NOTA N. 306 /2021.-  
LETRA: MUN.U

Tengo el agrado de dirigirme a Usted, a los efectos de remitir adjunto la Nota N - 15830/2021 – Ref/Desafectación fracción Espacio Verde – Sección Q – Macizo 01 – Parcela 12c – Urbanización General San Martin – para implantación de la “Estación de Bombeo Cloacal”.

**Ref.: "EXPTE E. 7546/2020 - Ejecución de Colector  
Cloacal en Urb. Gral. San Martín"**

**Ref.: OBRA "IMPULSIÓN Y COLECTOR CLOACAL  
REDES URBANIZACIÓN GENERAL SAN MARTÍN"  
EXP. D.P.O.S.S. OP-10/2020**

<b>MUNICIPALIDAD DE USHUAIA</b>		
OBRA: COLECTOR CLOCAL URBANIZACIÓN SAN MARTÍN		
PLANO: Propuesta EB	INSPECCIÓN DE OBRA: Ing. PABLO JAIME	PLANO:
<b>DAPCO S.R.L.</b> VIAL CONSTRUCTORA	REPRESENTANTE TÉCNICO:	HOJA:
	Ing. NICOLÁS E. FABBRO	REVISIÓN:
		FECHA: 09/21

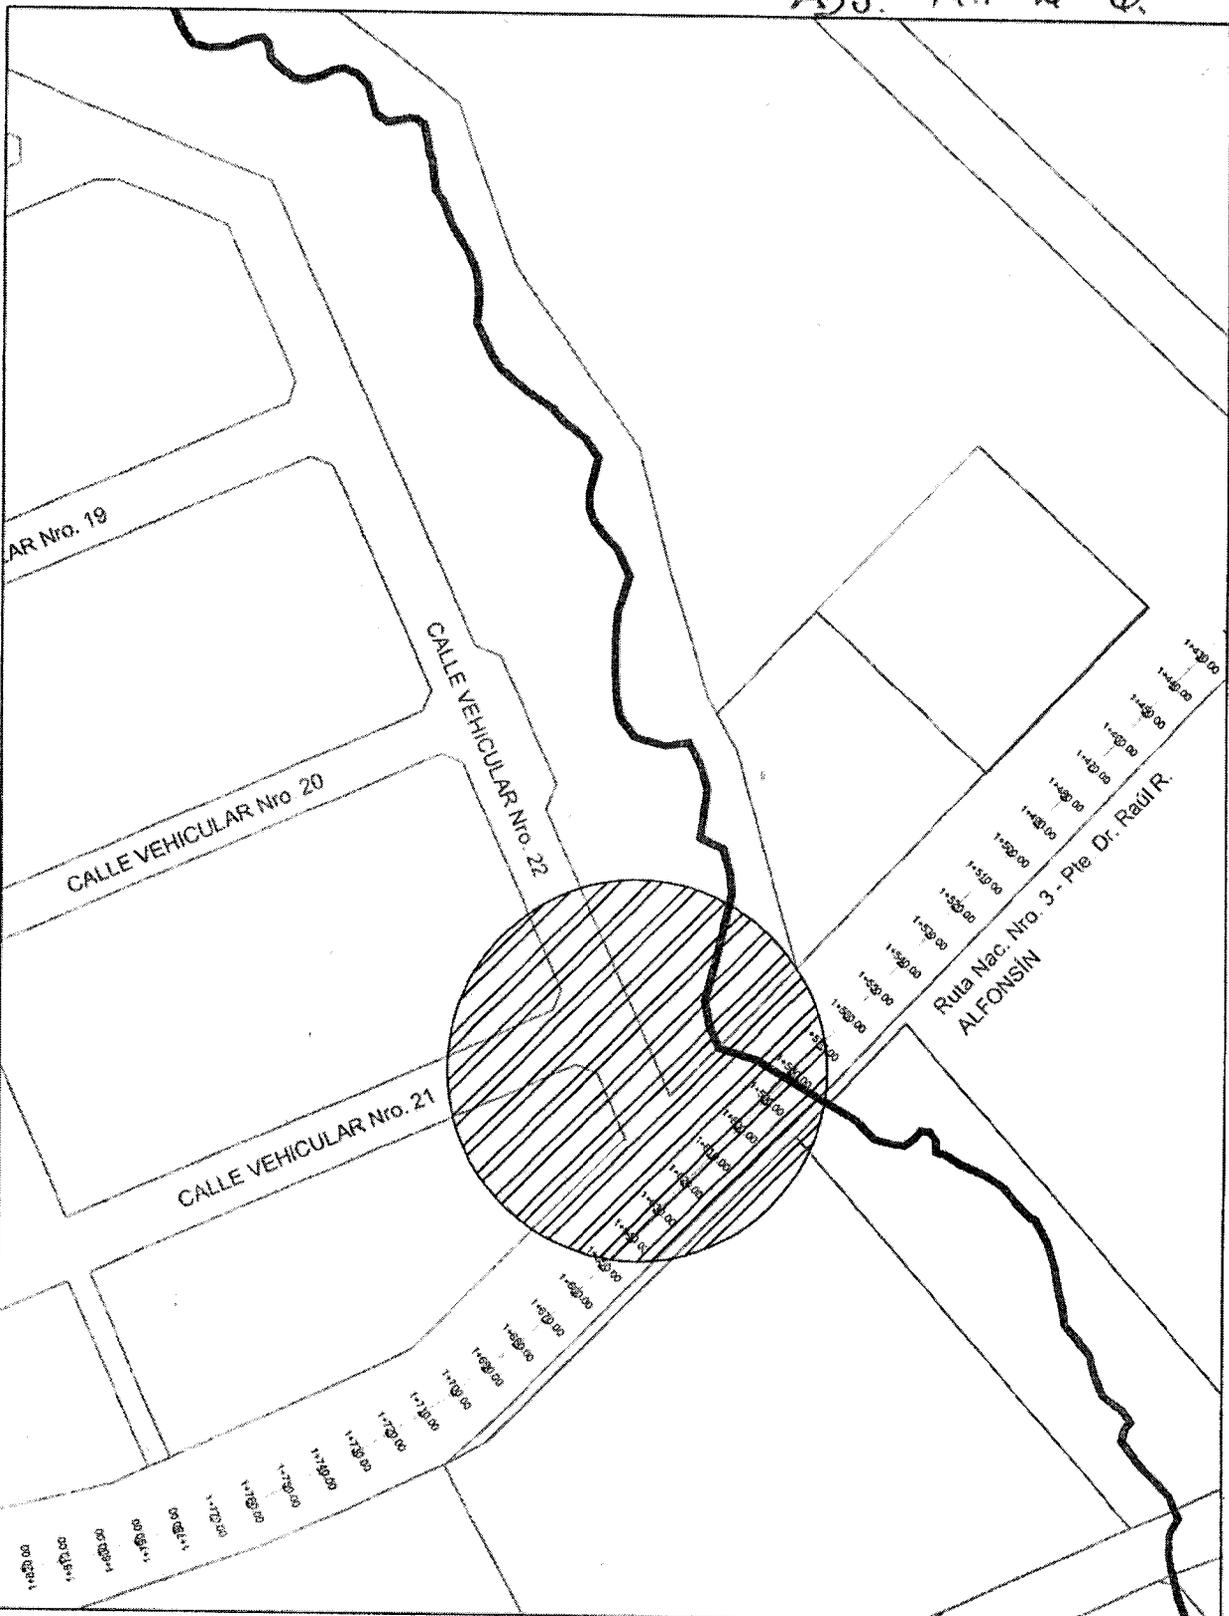
En respuesta a su Orden de Servicio N° 8, y luego de haber procesado el Plano Conforme a Obra entregado, este Contratista ha notado que, de ubicar la estación de Bombeo en el terreno indicado en el pliego licitatorio y posteriormente confirmado mediante Orden de Servicio N° 2, para cumplir el requisito de que la Estación de Bombeo debe ser diseñada y posteriormente construida de tal manera que todos los colectores de la Etapa I de la urbanización puedan descargar por gravedad en ésta. Sería necesario realizar un movimiento de suelo excesivo para llegar al plano de fundación.

Es así que este Contratista solicita tenga en cuenta como terreno para la estación de Bombeo el Sector más bajo de la urbanización, el cual está comprendido entre las planchetas 14570 y 14650. Se Adjunta plano alternativo.

Adjunto a O.S. N° 9

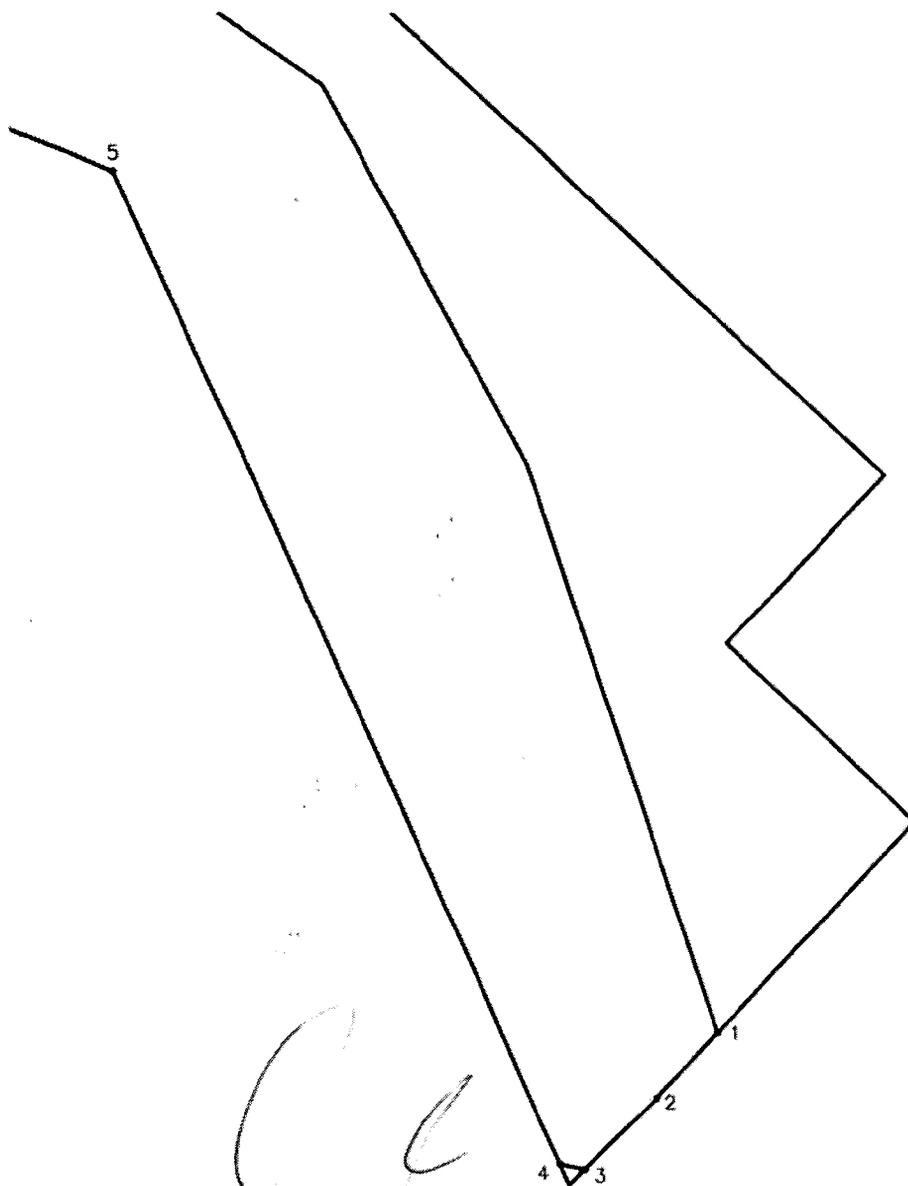
En respuesta a su N.P. N°16 se indica que, esta inspección ha analizado su propuesta para la nueva ubicación de la estación de bombeo, considerando que la misma es factible, según el dictamen del Dpto. de Urbanismo.

Ante lo dicho, se adjunta croquis con las coordenadas del macizo en cuestión, a los efectos de poder marcar el sector donde se implantará la estación.

Una vez delimitado dicho macizo, deberá marcar el predio donde quedará implantada la planta elevadora y presentar a esta inspección, las coordenadas del lugar, a los fines de desafectar dicho sector del espacio verde, en el área de competencia.

PLANO: PUNTOS PARA  
NUEVA IMPLANTACIÓN EB

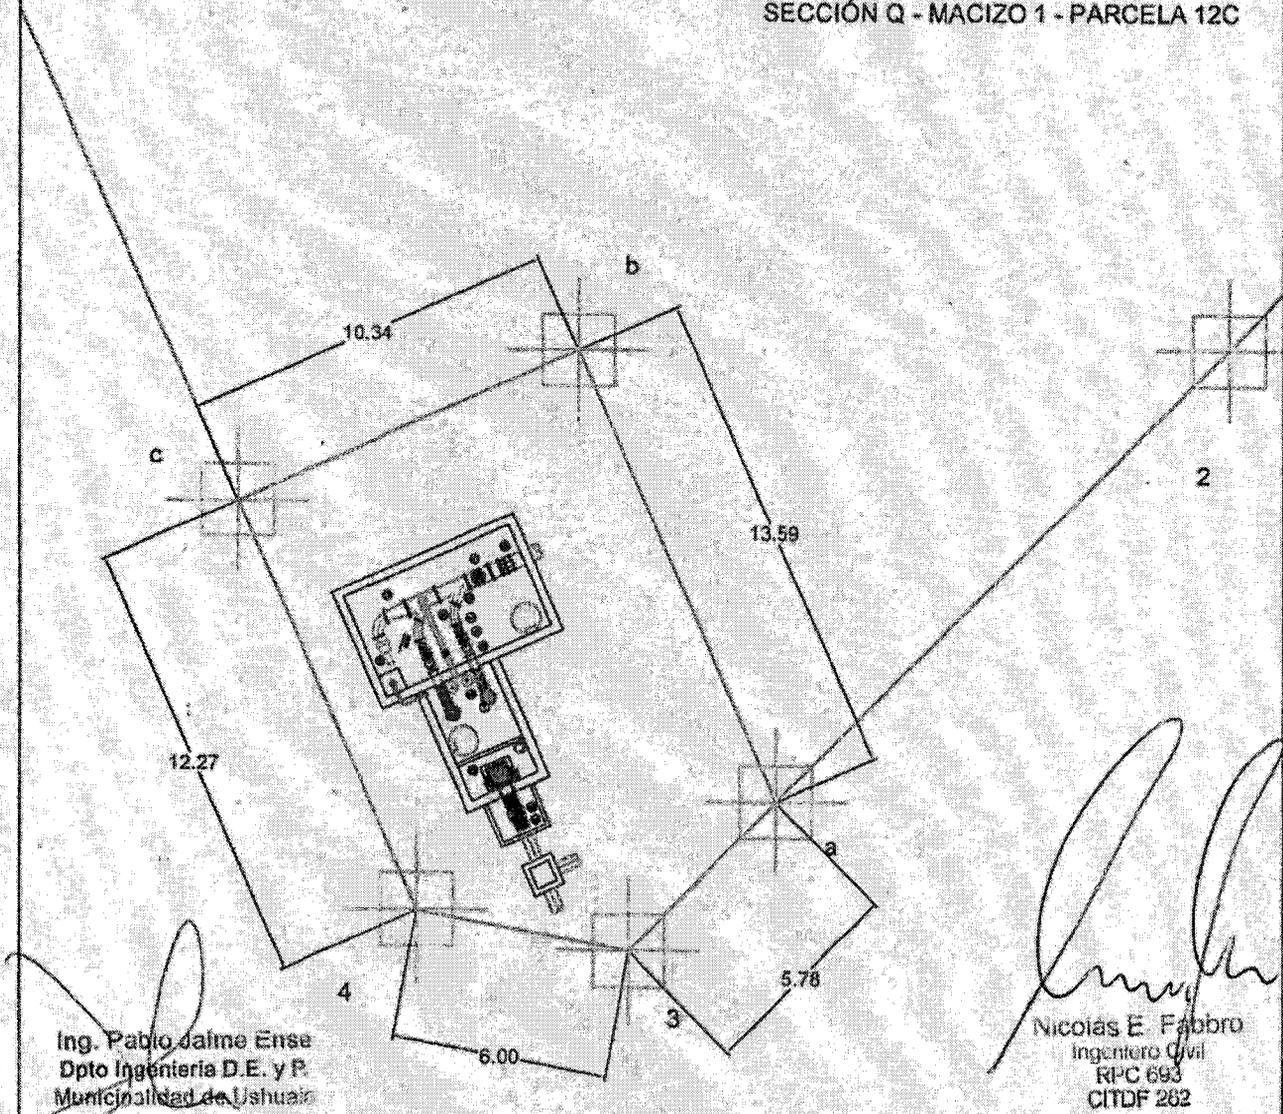
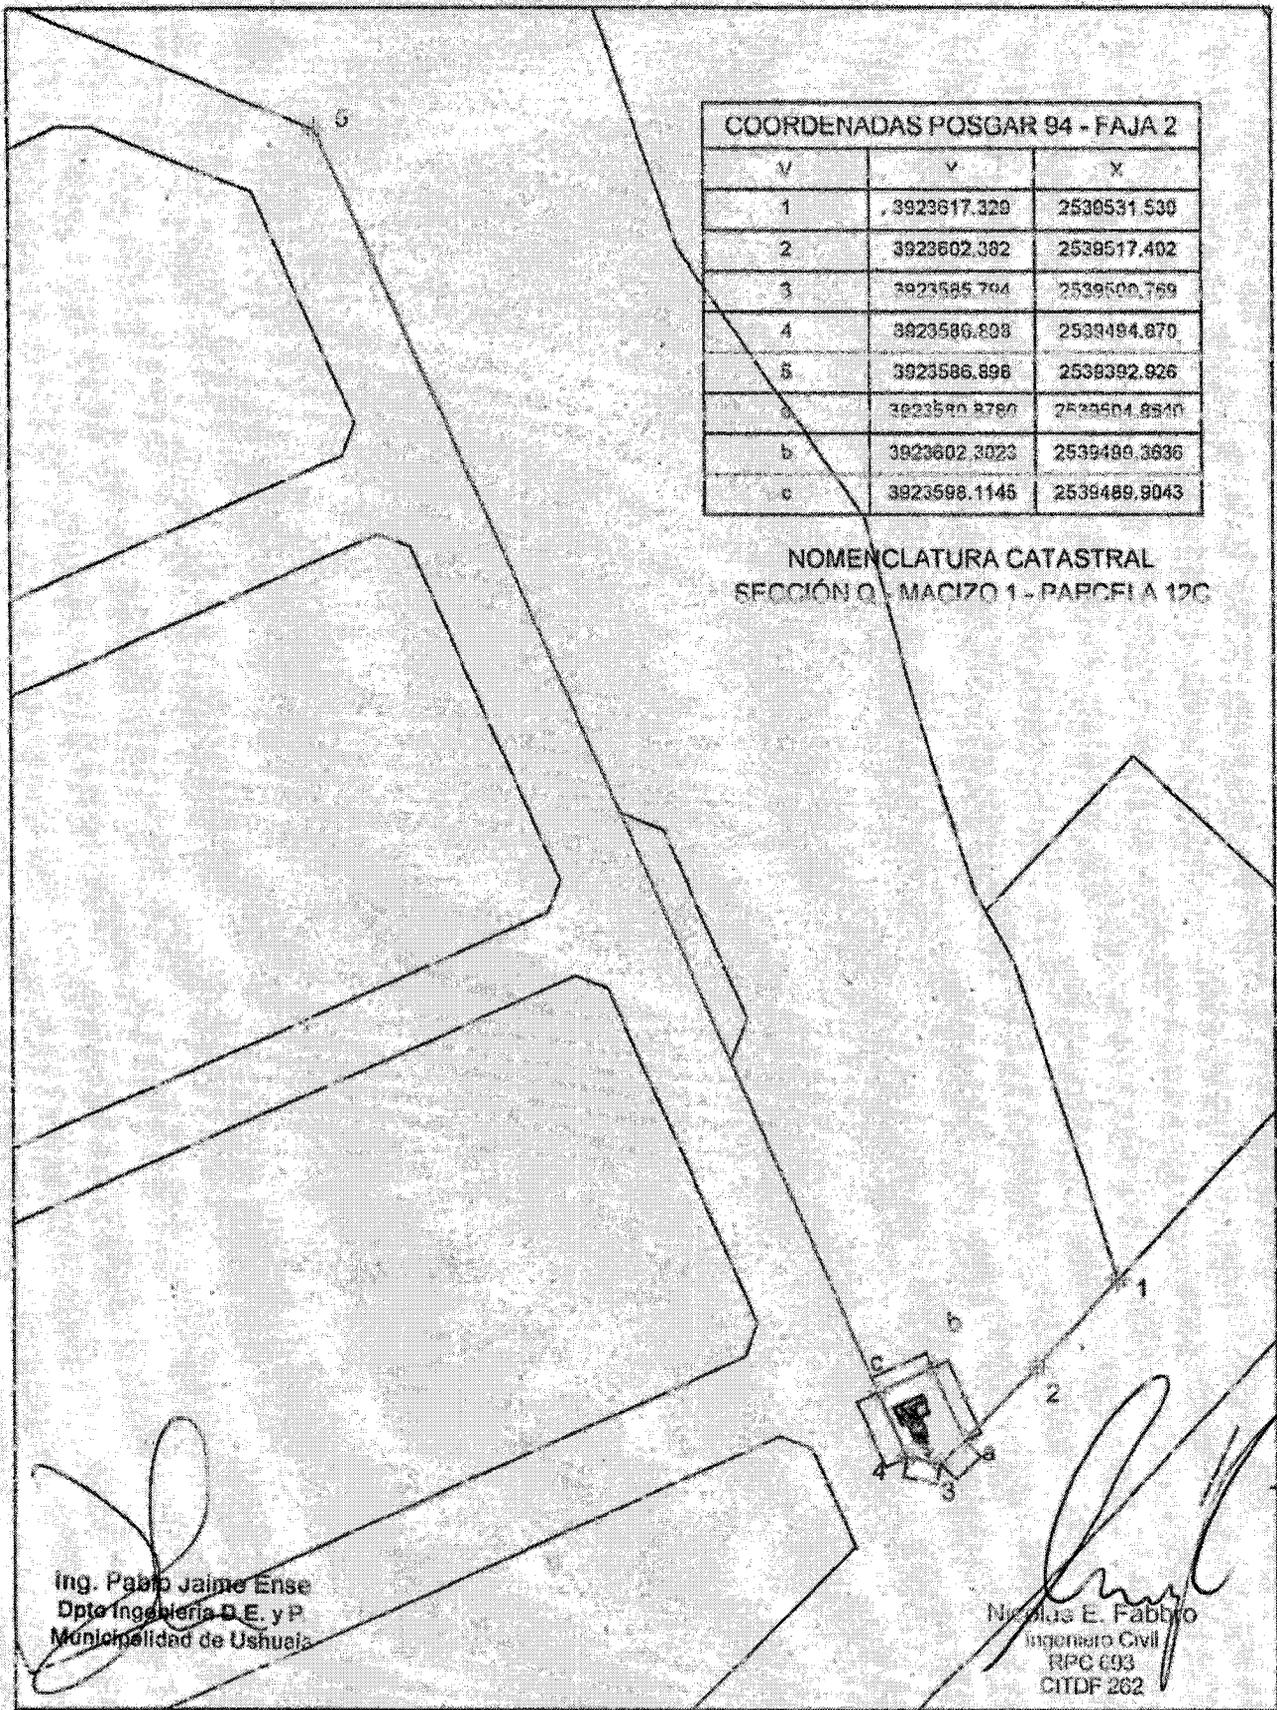
Por medio de la presente se hace entrega de alternativa de terreno para la implantación del pozo de bombeo.

Dicho terreno estará delimitado por el polígono "a-b-c-d". Se adjuntan coordenadas y plano orientativo.
